can-am**QUALITY****ATV
WARRANTY
Bulletin****Примечание: Ремонт выполняется только в случае обнаружения неисправности**Кампания по.: 2006-0006
2007-0002Дата: **13 июля 2006**Предмет: **Колебание и зависание стрелки спидометра**

No. 2007-2

ГОД	МОДЕЛЬ	НОМЕР МОДЕЛИ	СЕРИЙНЫЙ НОМЕР
2006-2007	Outlander™ 650 и 800	Все	См. приложение

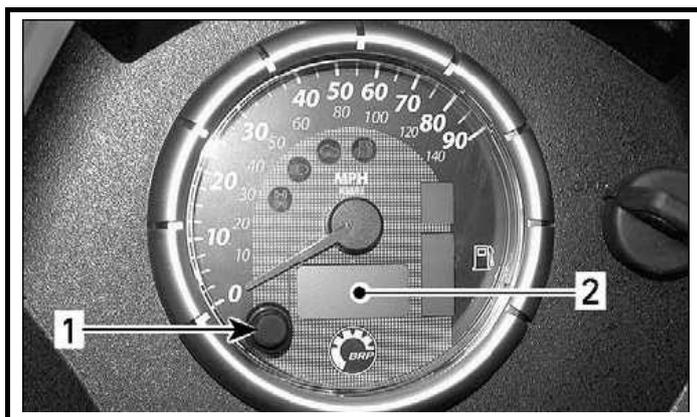
Колебание стрелки спидометра, которое может выражаться следующим образом:

- колебание и неустойчивое положение стрелки в режиме одометра становится причиной неправильного считывания скорости перемещения мотовездехода.
- стрелка зависает в определенном положении или не опускается ниже определенного положения.

- Для того чтобы установить причину, переведите спидометр в режим тахометра, для этого нажмите и удерживайте кнопку смены режимов [1] в течение 2 секунд в режиме одометра.

ПРИМЕЧАНИЕ: на ЖК дисплее [2] появится надпись "x 100 RPM".

Заменить оригинальный датчик скорости (P/N 420 265 622) на датчик скорости (P/N 420 265 624), который примагничивает меньшее количество металлической стружки.
